URGENT AVIS DE SECURITE

No. : FCO-MR-13-0015Z
Contrôle No. : QAM 13-0031
Type d'action : Rappel
11 Dec.2013

Information sur une différence de position d'image MPR et ligne de réglage sur les dispositifs IRM de marque HITACHI

Exemple de manifestation du phénomène

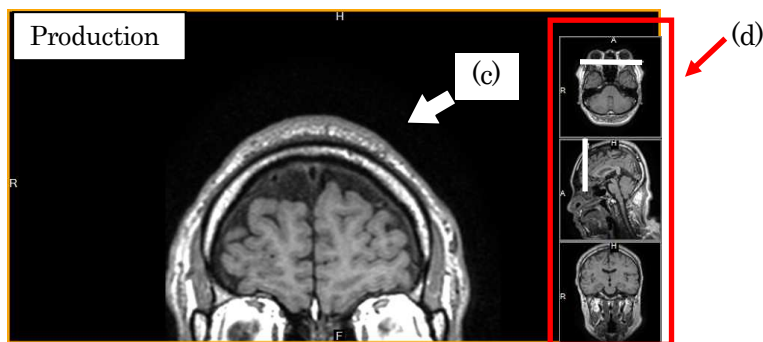
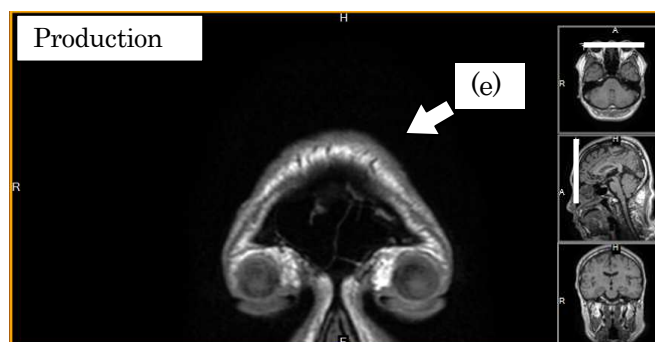
Ce qui suit décrit le phénomène lorsque la position de l'image MPR est différente de la ligne de réglage

Initialement, la boîte FOV pour l'acquisition 3D doit être tournée jusqu'à un certain angle oblique. Pendant le traitement MPR, la position de la tranche de l'image de l'aperçu (a) est montrée à une position différente de la ligne de réglage (b).

L'image de production (c) qui est générée après l'activation du bouton MARCHE est identique à l'image de résultat (a) traitée par le mode MPR. La ligne de réglage (d) montrée sur l'image de référence dans le menu revue montre la position correcte correspondant à l'image de production (c).

Cependant, l'image de production du menu revue, générée à la position originale de la ligne de réglage de (b) est la position correcte de la tranche d'image (e).

- Quand une image a été produite avec le mode MPR, utilisant le mode parallèle ou radiale, confirmez la position de la ligne de réglage en visualisant l'image de référence dans le menu revue d'image.
- Si le phénomène se produit, veuillez produire une nouvelle série MPR après avoir ajusté la position de la ligne de réglage. Après cela, revérifiez également la nouvelle série produite.
